工程指示 / 要求簡箋(E.I.)

工程指示編號：EI / 6685 / 23

工程名稱：將軍澳日出康城 11

工程項目：幕牆 室內收口鋁板 樣板 T1 ACAD AGBF AB

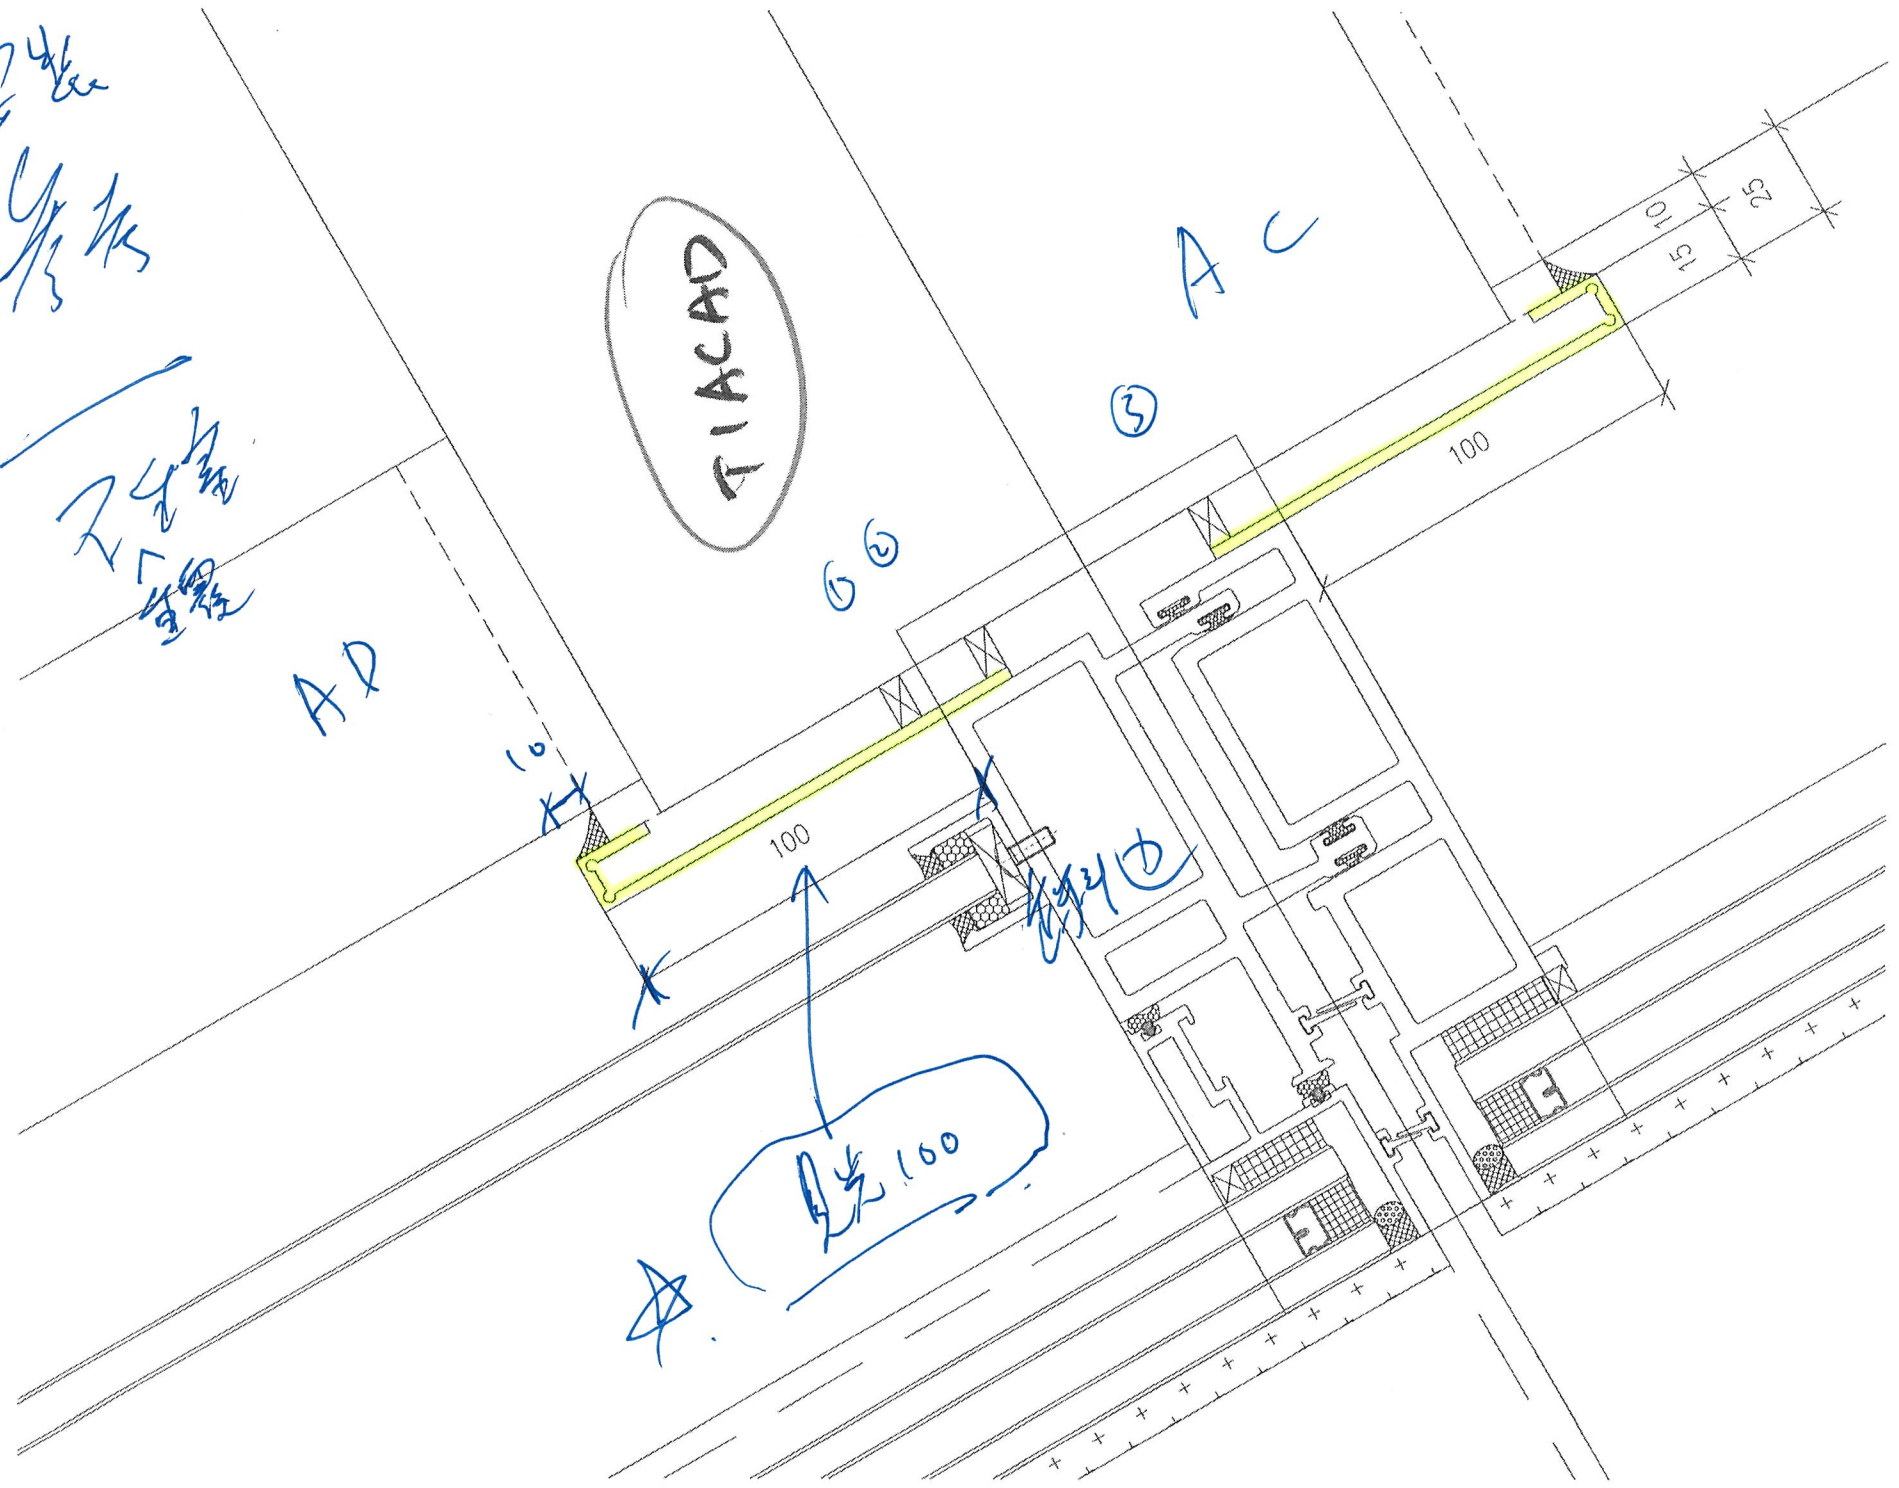
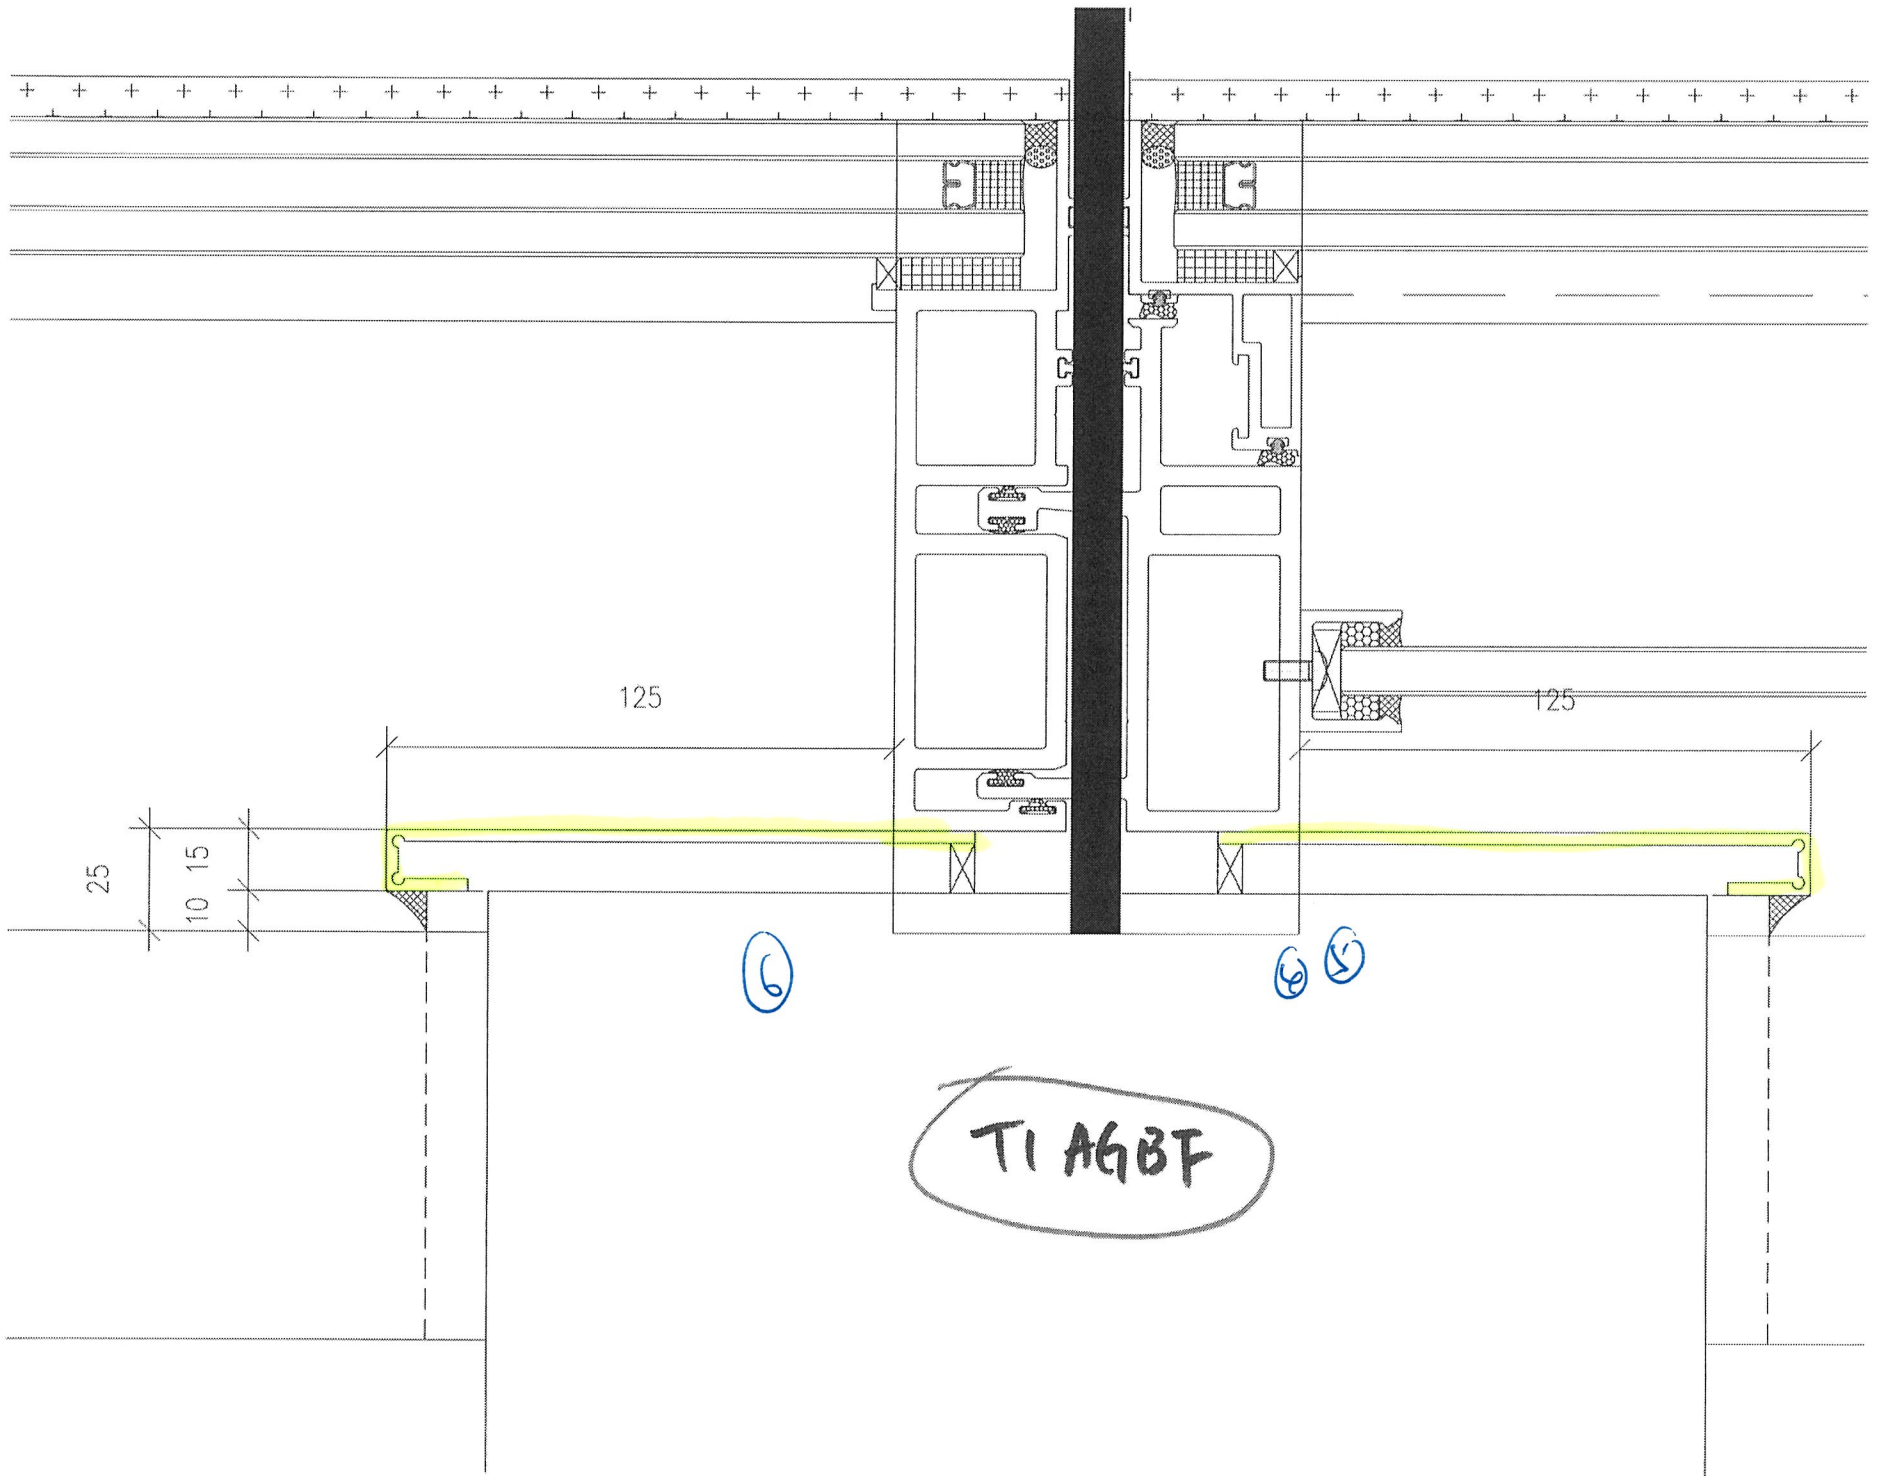
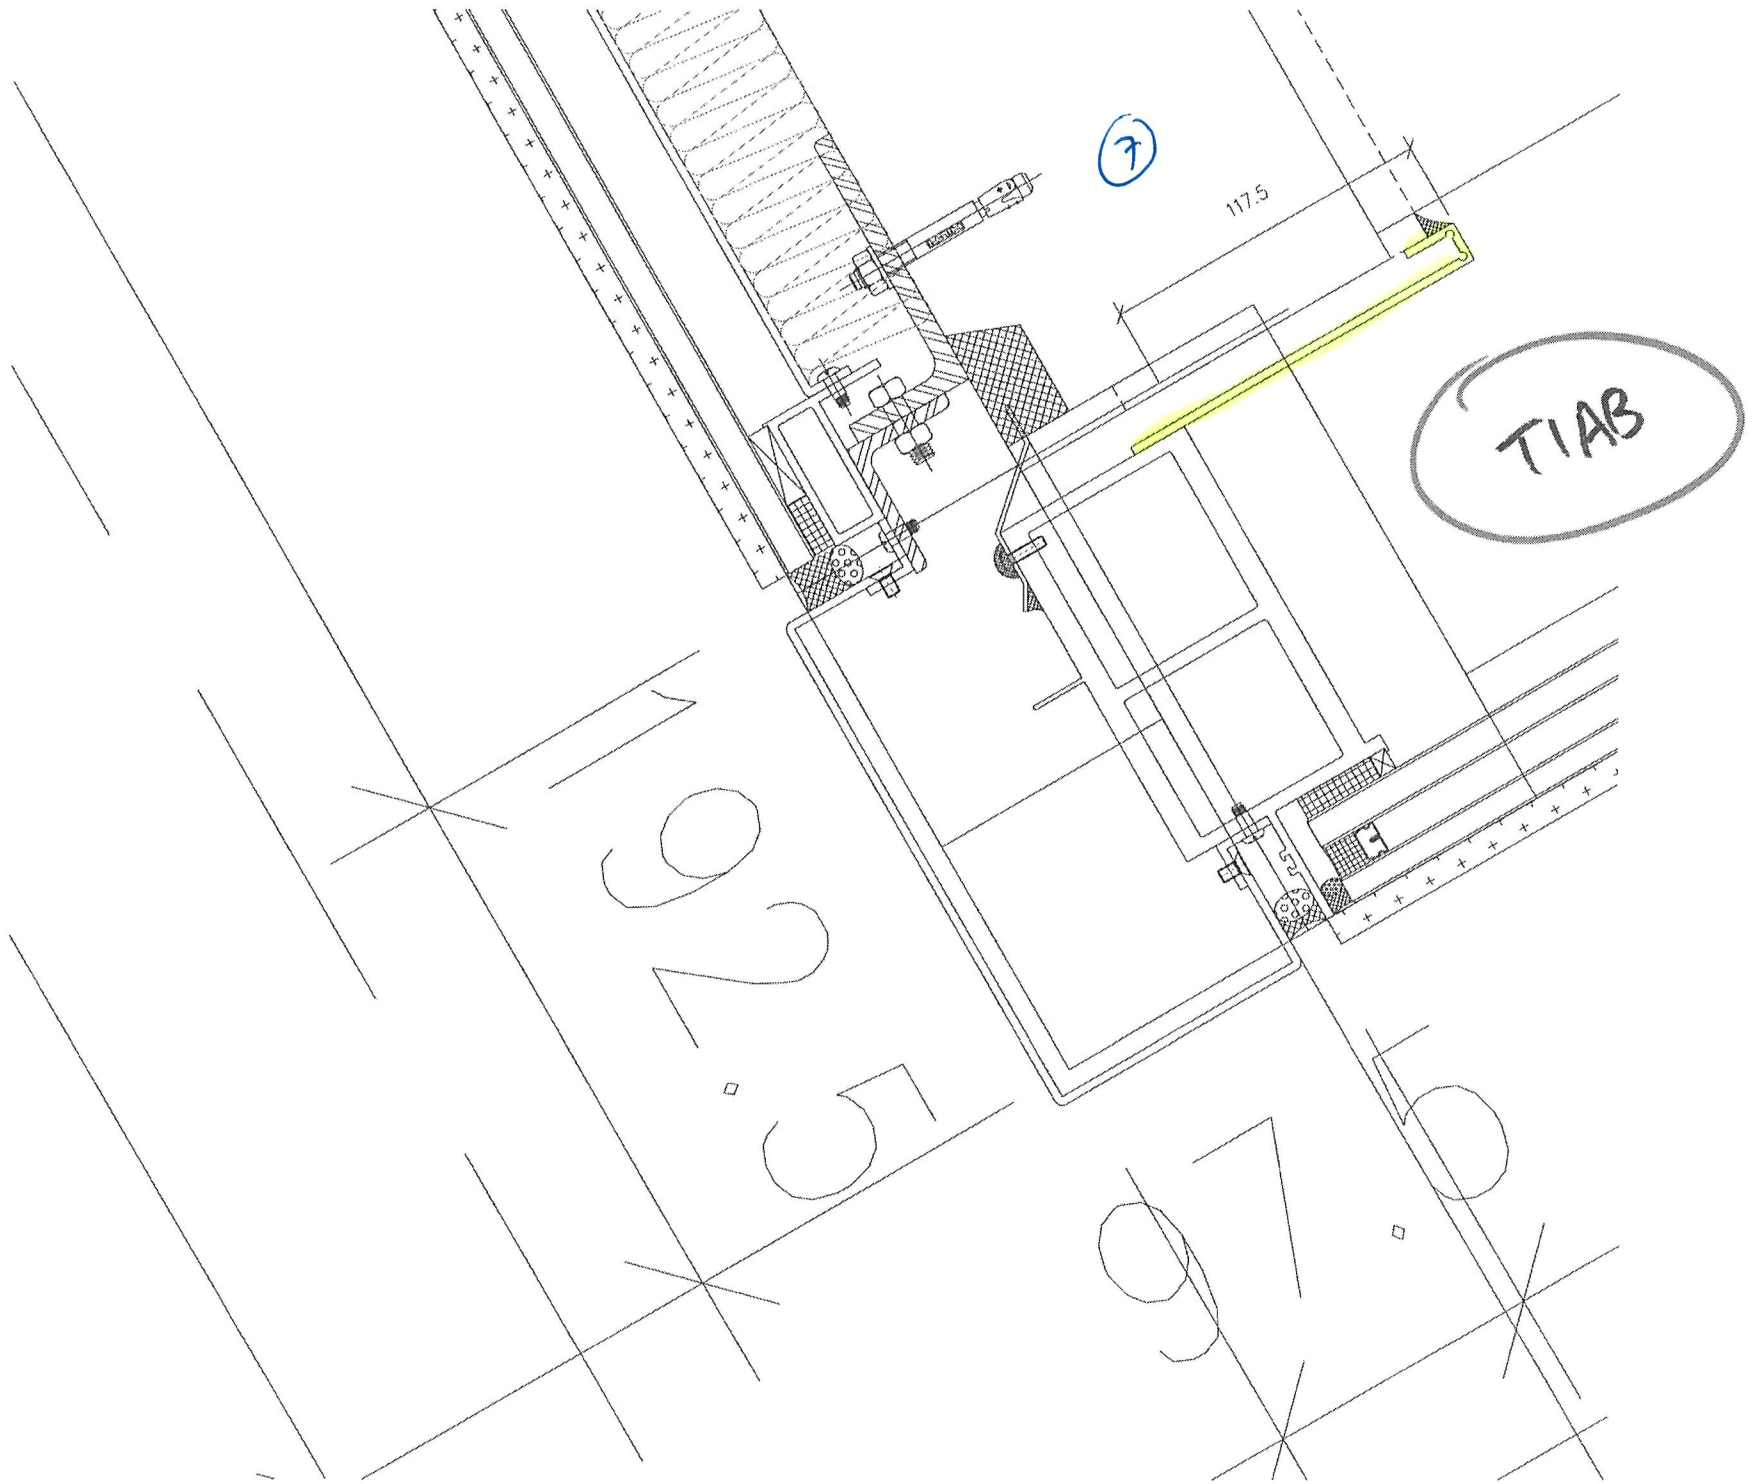
請按加工圖生產鋁板送地盆，合共<sup>12</sup>3件 T1 AC AD 用 企身

1. 顏色為 ECD3X10099-JF2 香檳金

2. 3mm 有 V-Cut 要鉤尖
